Электрика: 10 решений перед детализировкой

Архитектура P81/P83. Проверка предложений P84. Все решения пока открыты.

P85-E01

P85-D-01 Вход: один понятный блок управления

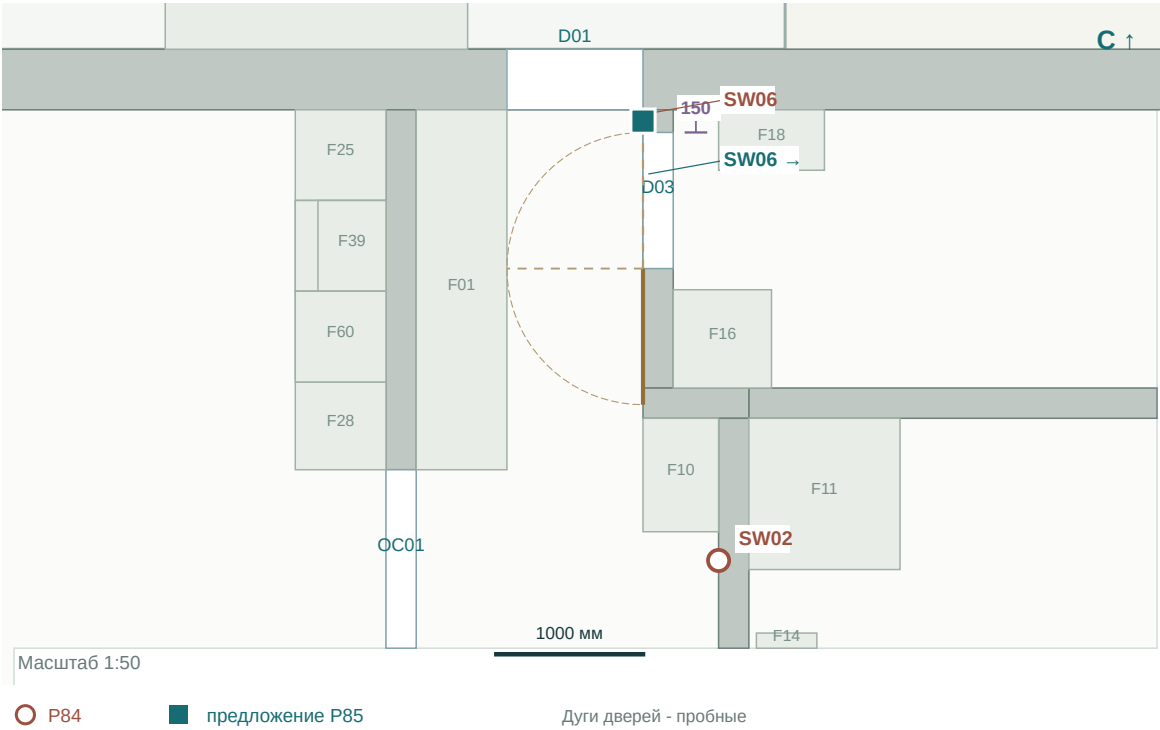
ПРОБЛЕМА
SW01 близко к двери; SW15 может попасть за открытое полотно.

РЕШЕНИЕ ALEX
Переносим три функции в один восточный блок?

нужны данные
Фурнитура D01, размер блока и исполнение для лаунджа.

ПРЕДЛОЖЕНИЕ
Один блок на восточной стене: X 8400, Y -1000; h 1100 мм*. Приход, лаундж и «выключить свет» - разные команды.

АЛЬТЕРНАТИВА
Северная стена - после выбора петель и полного открывания двери.

P85-D-02 Гостевой C/Y: узкий простенок 150 мм

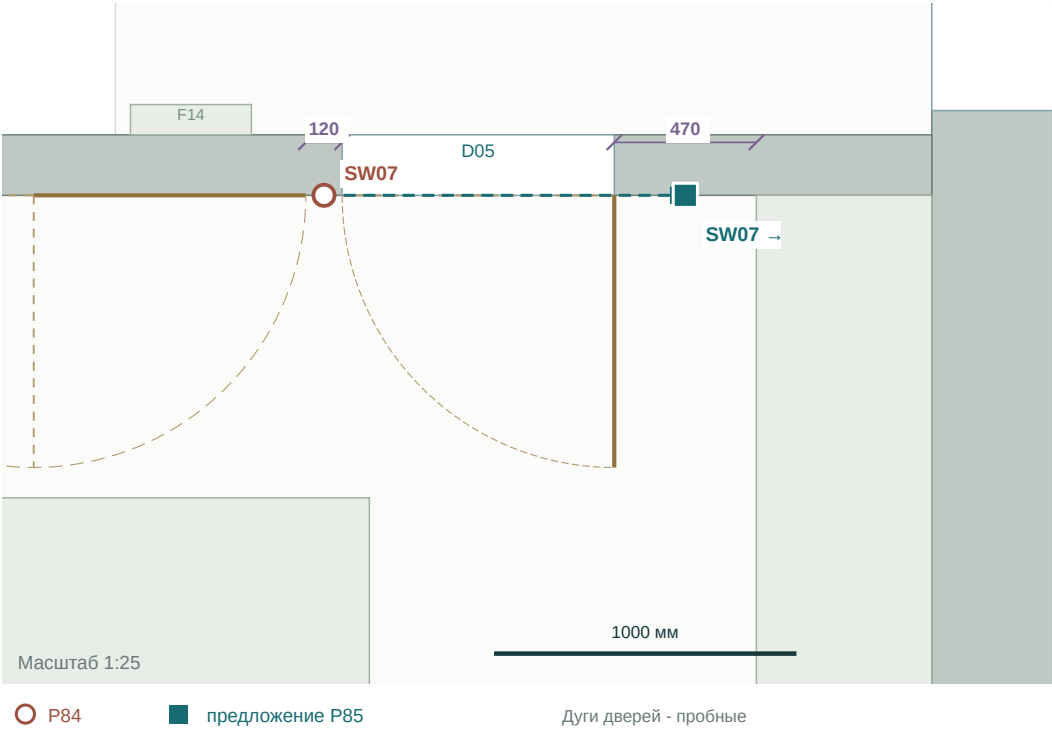
ПРОБЛЕМА
До D03 всего 150 мм: рамка и наличник могут не войти.

РЕШЕНИЕ ALEX
Приоритет - местная компактная клавиша у двери?

нужны данные
Полный размер рамки, наличника и монтажных зазоров.

ПРЕДЛОЖЕНИЕ
Сохранить X 7460, Y 475; h 1100 мм*, только при доказанном размещении компактного органа.

АЛЬТЕРНАТИВА
Объединить функцию со SW02 у южного конца прихожей.

P85-D-03 Мастер С/У: перенести клавишу на правый простенок

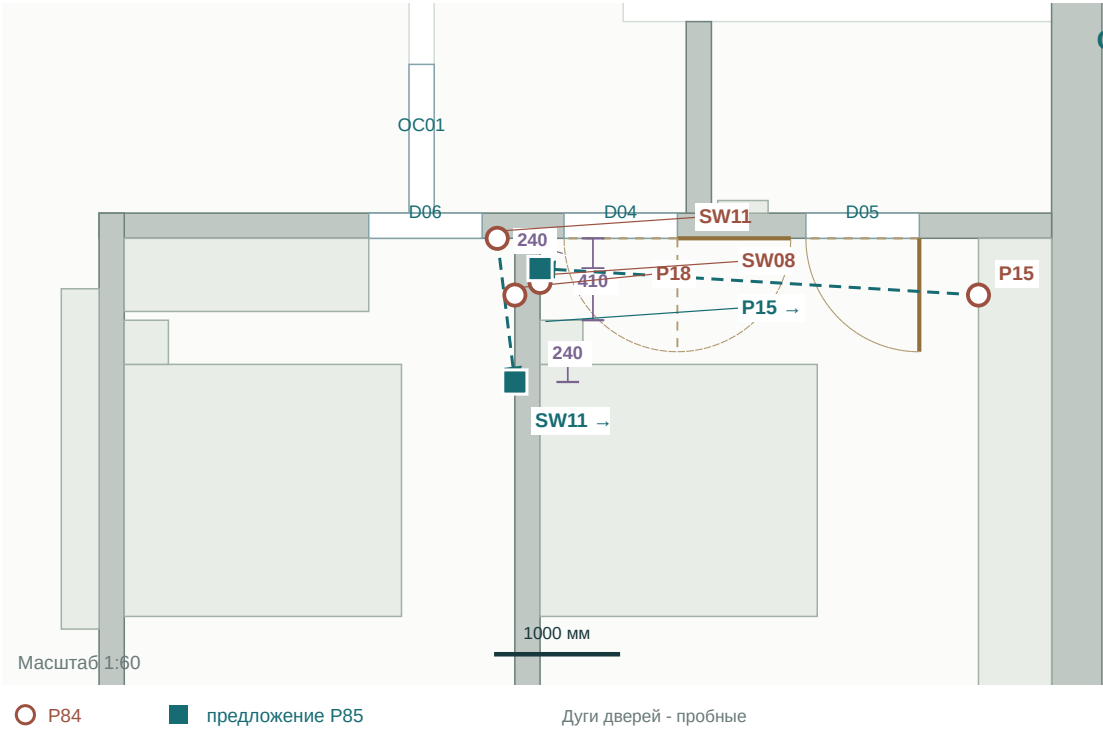
ПРОБЛЕМА
SW07 стоит в 120 мм между двумя дверными узлами.

РЕШЕНИЕ ALEX
Перенести SW07 вправо от двери С/У?

нужны данные
Ограничитель D05 около 90°, наличник и открывание шкафа.

ПРЕДЛОЖЕНИЕ
На правый простенок: X 10045, Y 4160; h 1100 мм*. По 235 мм до D05 и шкафа.

АЛЬТЕРНАТИВА
Старый простенок - только после подбора компактной рамки.

P85-D-04 Спальни: убрать точки с узкой двери и фасада шкафа

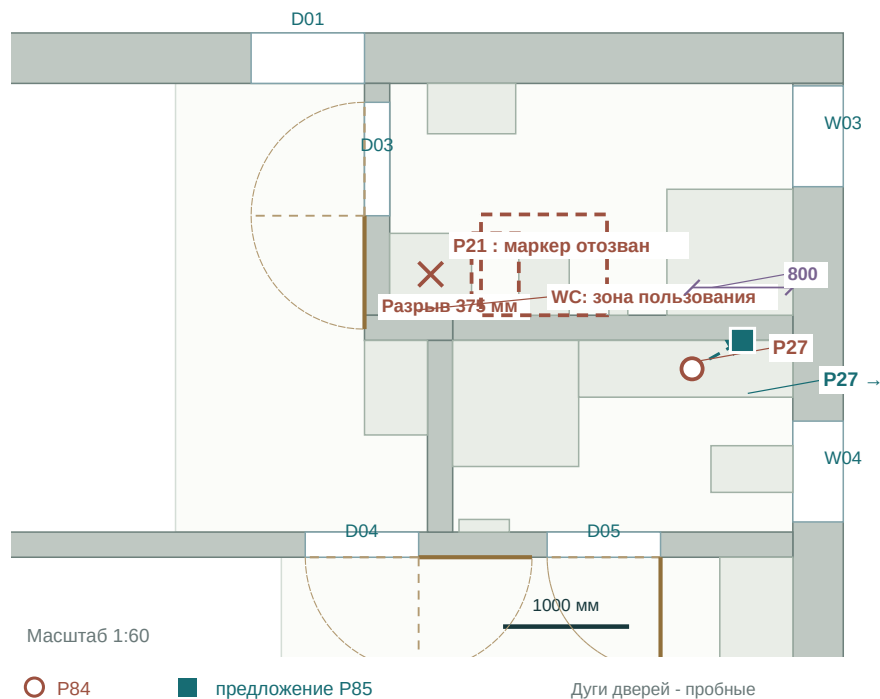
ПРОБЛЕМА
SW11 у неопределённой двери; P15 на неподтверждённом фасаде шкафа.

РЕШЕНИЕ ALEX
Принять оба переноса на свободные стены?

нужны данные
D06, рамки, коробки с двух сторон стены; доступ к P18.

ПРЕДЛОЖЕНИЕ
SW11 → X 6600, Y 5300, h 1100 мм*. P15 → X 6800, Y 4400, h 300 мм*.

АЛЬТЕРНАТИВА
Старые места - после точной двери и неподвижной секции шкафа.

Р85-D-05 Мокрые помещения: доступные подключения

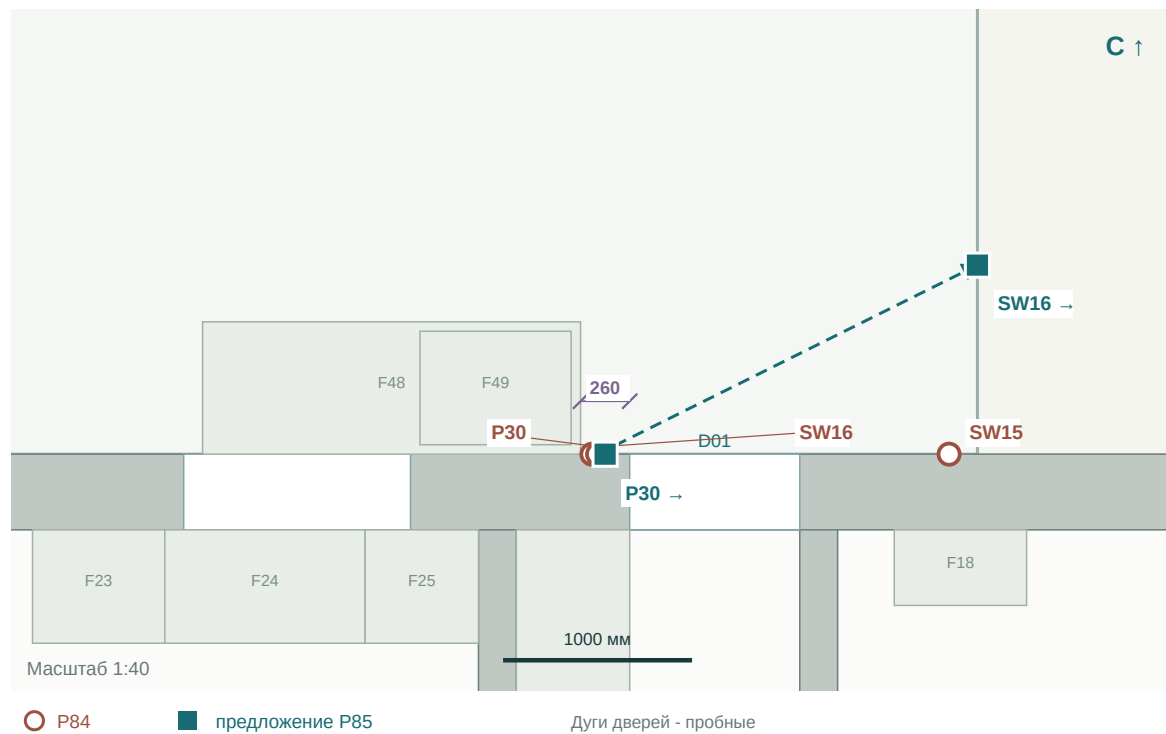
P21: точка не задана; P27: внутри тумбы. Из 375 мм щели 300 мм пересекают зону пользования WC; остаётся 75 мм.

Подтвердить отдельные подключения и настенный вариант Р27?

Модели машин, мокрые зоны, зеркало и доступ при использовании WC.

P21: два доступных подключения по изделию. P27: на стену X 10460, Y 2440; высота после столешницы и зон.

Специальная сервисная секция мебели, подтверждённая проектировщиком.

R85-D-06 Лаундж: освободить узкий участок у столешницы

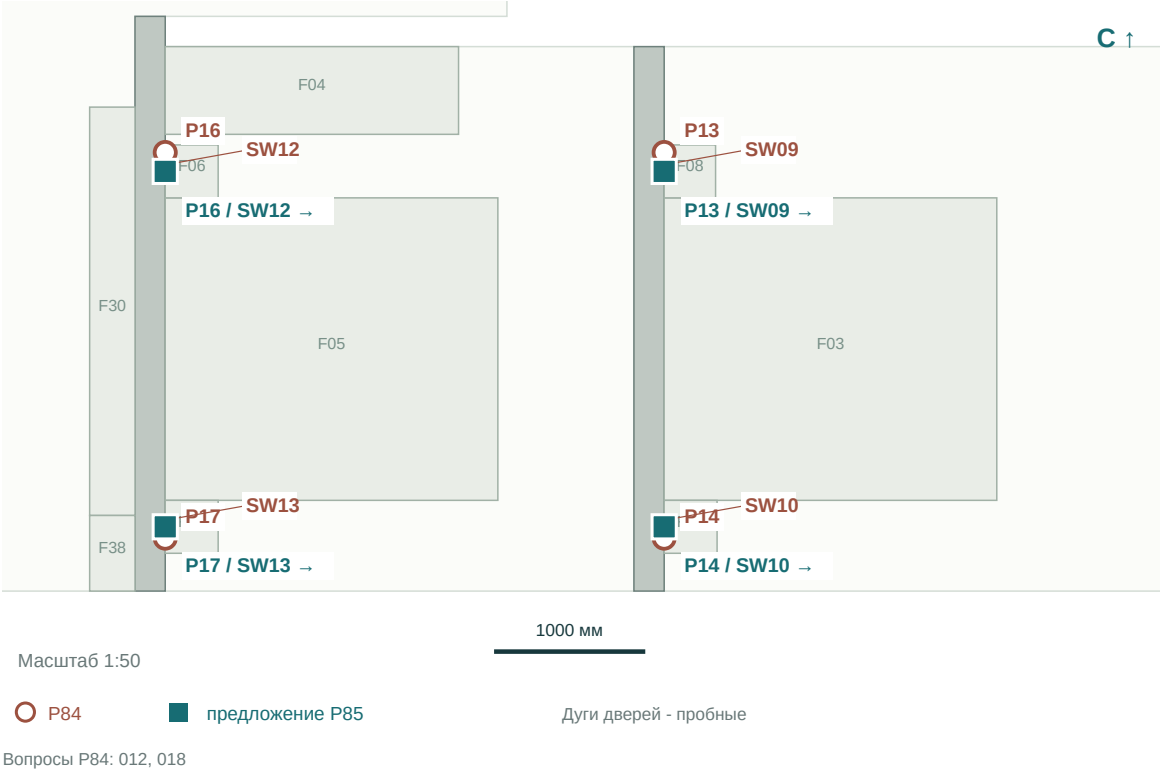
В 260 мм зажаты розетки и клавиша; высота столешницы неизвестна.

Управлять мойкой из общего блока или нужна клавиша рядом?

Столешница, рамки, влага и полное открывание D01.

P30 → X 6430, Y 0, высота по столешнице. SW16 объединить с рабочей командой нового входного блока.

Местная клавиша в общей вертикальной сборке после подбора высот.

P85-D-07 У кроватей: одинаковая понятная схема

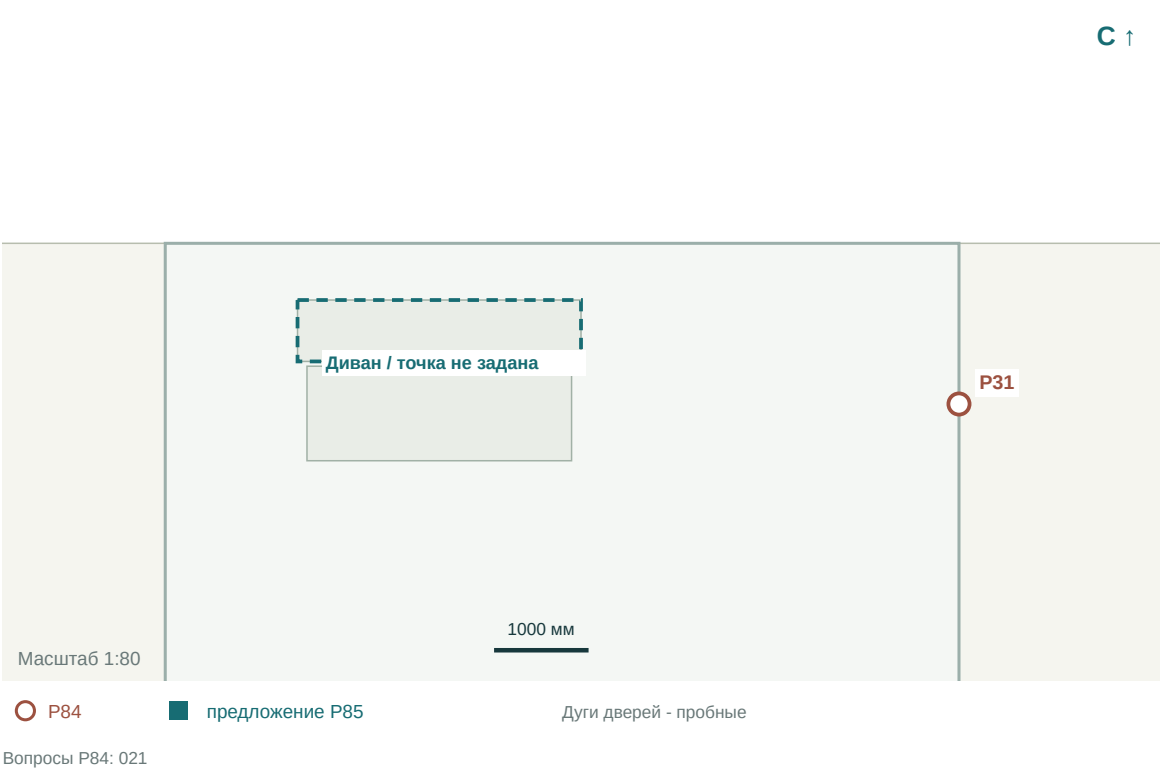
ПРОБЛЕМА
Розетки и клавиши не соосны; высоты мебели и бра неизвестны.

РЕШЕНИЕ ALEX
Принять такую схему с каждой стороны обеих кроватей?

нужны данные
Реальные тумбы, изголовье, бра, рамки и положение лёжа.

ПРЕДЛОЖЕНИЕ
Четыре вертикальные пары по центрам тумб: Y 4985/7335. Розетки 650 мм*, управление 950 мм*; бра отдельно.

АЛЬТЕРНАТИВА
Блоки в неподвижной панели выбранного изголовья.

Р85-D-09 Свет: принять понятные сцены и местное управление

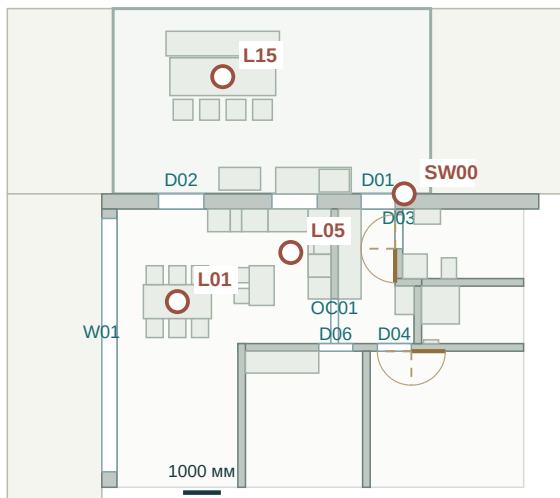
Старые раздельные группы объединены; светильник акцента печи отсутствует.

Принять сцены или добавить отдельный свет острова/печи?

Фотометрия, выбранные драйверы/клавиши и проверка работы без интернета и после перезапуска.

Принять 11 сцен Р84: ужин - стол; кухня отдельно. Общий OFF отключает только свет.

Добавить отдельные световые задачи и перепроектировать группы.

Р85-D-10 Инженерные задания: что нужно после выбора мест

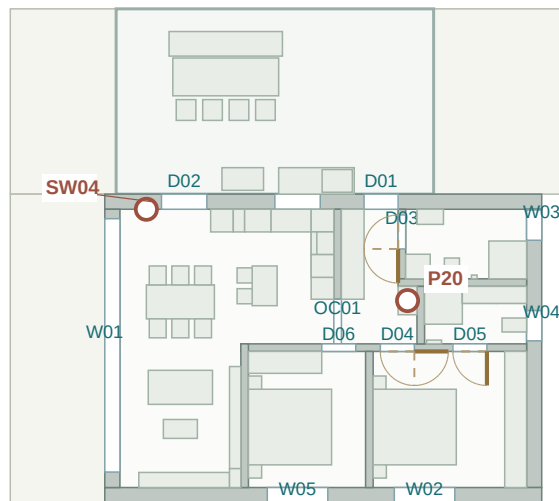
Щит, разводка, отопление, вентиляция и слаботочные системы и отопительные пересечения ещё не рассчитаны.

Подтвердить эту очередность следующего этапа?

Техусловия, юрисдикция, специалисты и точные изделия.

После мест: собрать ввод и изделия; выпустить единый инженерный комплект с расчётами и маршрутами.

Первым этапом выбрать изделия и согласовать только их интерфейсы.
